Bericht zur Parkplatzbegehung vom 02.07.2026

Punkt 2 Kennzeichnung Fußweg zum Parkplatz

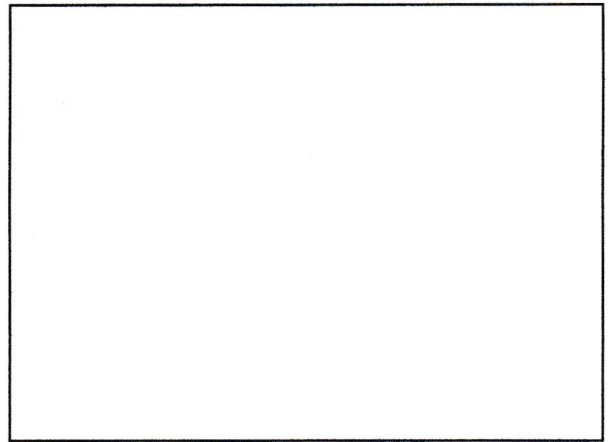
Der Verbindungsweg zwischen dem Parkplatz in der Bürgermeister- Kreke Straße und der Lindenstraße sollte ausgeschildert werden.

Punkt 4 Kennzeichnung am Marktplatz

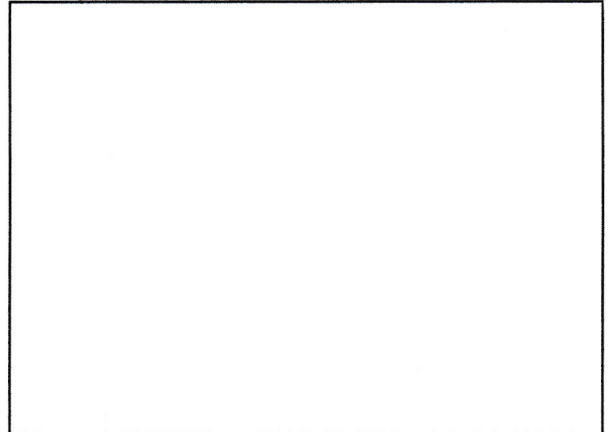
Parkplatzschild am Marktplatz entfernen und auf den Parkplatz 6 Am Stiftshof hinweisen.

Punkt 5 Bürgersteig Bramscher Straße höhe Bestatter Lemke

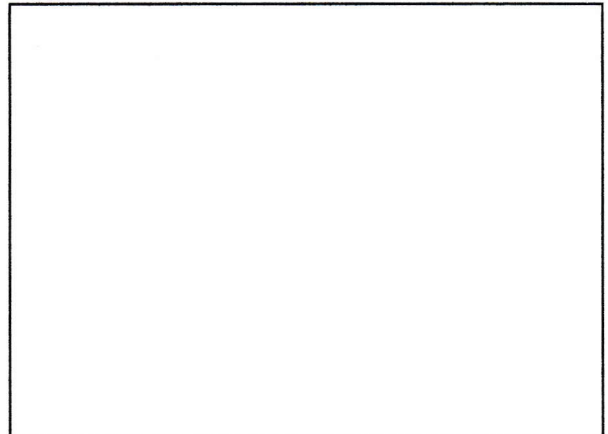
Um Falschparken auf dem Bürgersteig zu verhindern sollen dort Poller aufgestellt werden.

Punkt 6 Parkplätze Höhe DEVK - Bramscher Straße

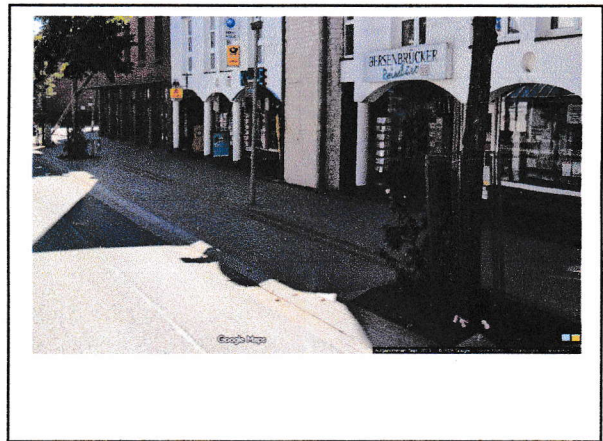
Es fehlen die Parkplatzmarkierungen aus Klinker.

Das Baumbeet sollte wie bei den anderen Bäumen entsiegelt und angepflanzt werden.

Punkt 9

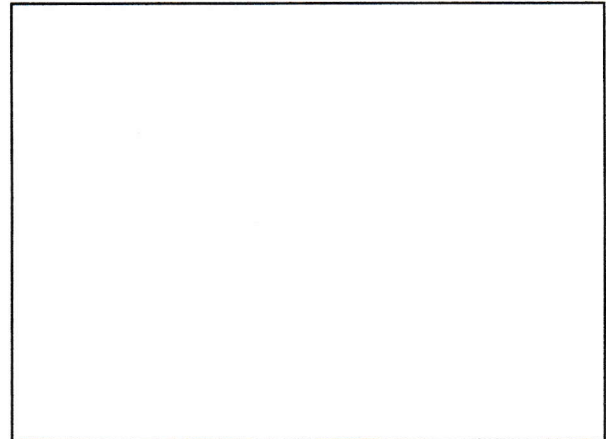
An der Überquerungsstelle vor BNW sollten noch Fahrradbügel wie gegenüber angebracht werden, um Falschparken zu verhindern.

Punkt 10

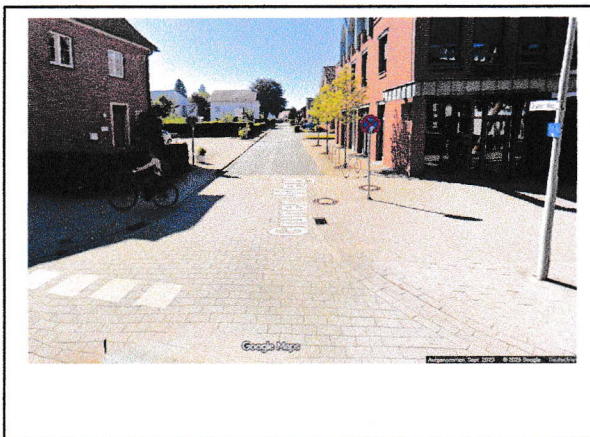
Der Poller und der Mülleimer bei der Apotheke sollten für einen Parkplatz weichen.
Falls das nicht geht sollte lieber ein Fahrradbügel aufgestellt werden.

Punkt 12 Spielstraße einrichten

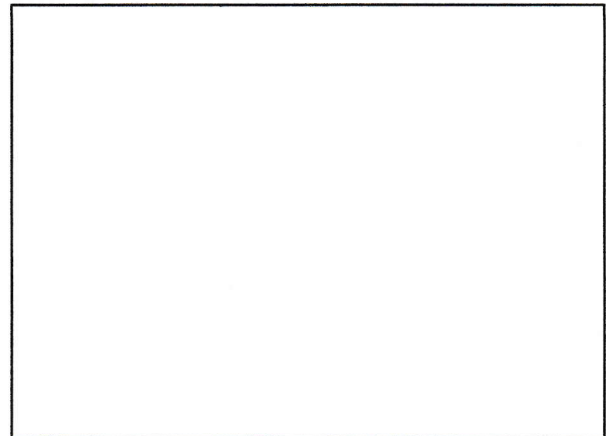
Im Grünen Weg und in der Bürgermeister Kreke Straße ist zu überlegen ob Sie als Spielstraße ausgewiesen werden können.

Punkt 13 Parkverbote

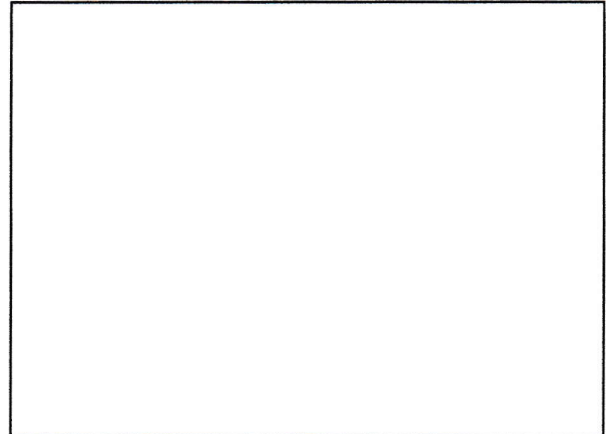
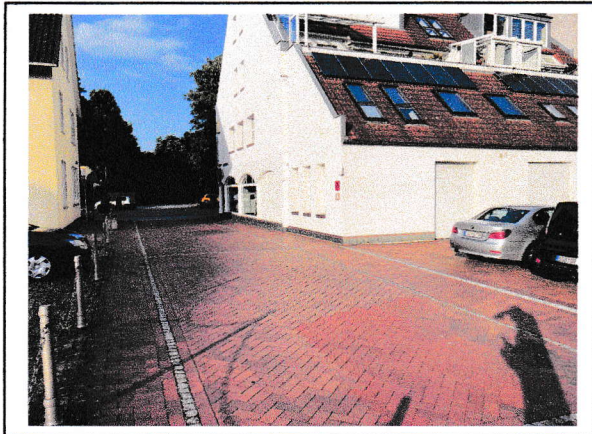
Da die Schulstraße keine Durchgangsstraße zum Amtsgericht mehr ist, sollte das Parkverbot aufgehoben werden. Dadurch würden in zentraler Lage weitere Parkmöglichkeiten entstehen.

Punkt 18

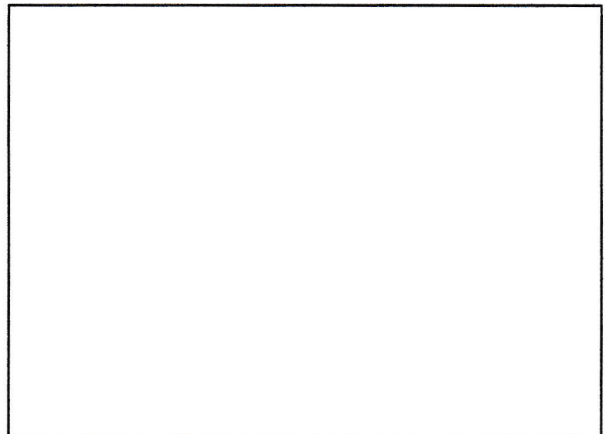
Vor Schlarmann und Kreuzkamp ist die Markierung für Längs- oder Querparken nicht eindeutig.
